**МЕТОДЫ ОПРЕДЕЛЕНИЯ
СЕЙСМОСТОЙКОСТИ МАШИН,
ПРИБОРОВ И ДРУГИХ ТЕХНИЧЕСКИХ
ИЗДЕЛИЙ, УСТАНОВЛЕННЫХ НА МЕСТЕ
ЭКСПЛУАТАЦИИ, ПРИ ИХ АТТЕСТАЦИИ
ИЛИ СЕРТИФИКАЦИИ
НА СЕЙСМИЧЕСКУЮ БЕЗОПАСНОСТЬ**

Изменение № 1 ГОСТ 30546.3—98 Методы определения сейсмостойкости машин, приборов и других технических изделий, установленных на месте эксплуатации, при их аттестации или сертификации на сейсмическую безопасность

Приложение А. Заменить части схемы:

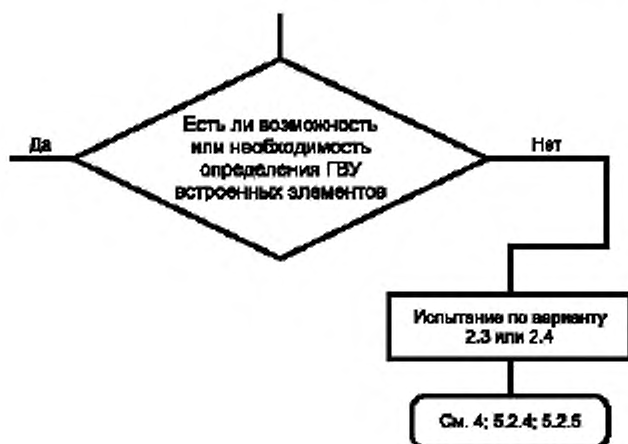
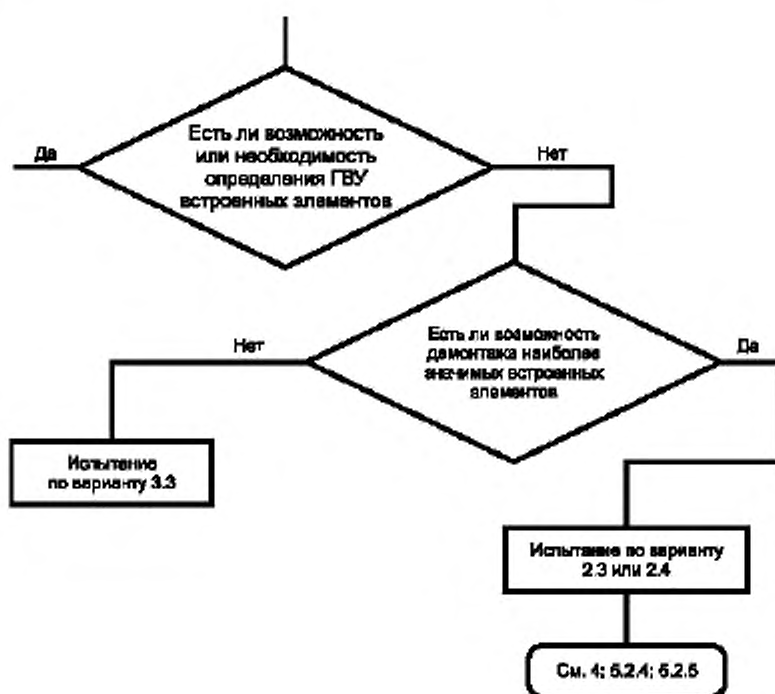
Анализ путем определения собственных частот и декрементов затуханий и их сравнения со спектрами ответа по ГОСТ 30598 (вариант 2.1)	на	Анализ путем определения собственных частот и декрементов затуханий и их сравнения со спектрами ответа по ГОСТ 30546.1 (вариант 2.1)	;
--	----	--	---

на

Приложение А. Заменить части схемы:

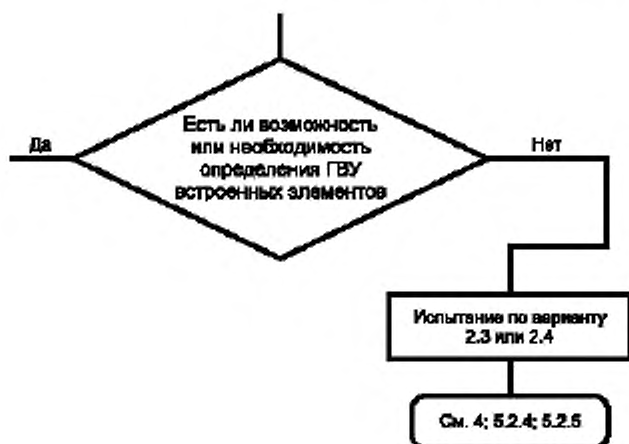
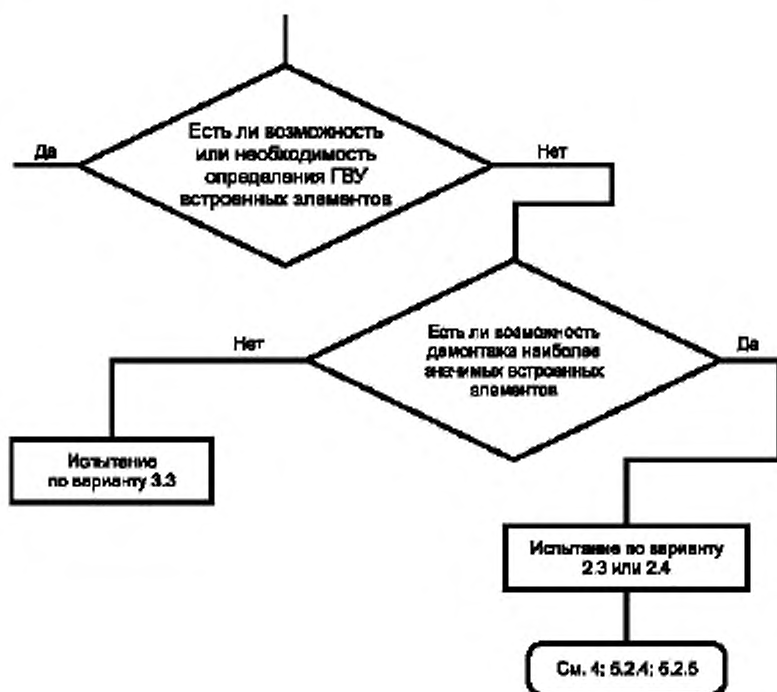
Анализ путем определения собственных частот и декрементов затуханий и их сравнения со спектрами ответа по ГОСТ 30598 (вариант 2.1)	на	Анализ путем определения собственных частот и декрементов затуханий и их сравнения со спектрами ответа по ГОСТ 30546.1 (вариант 2.1)	;
--	----	--	---

на
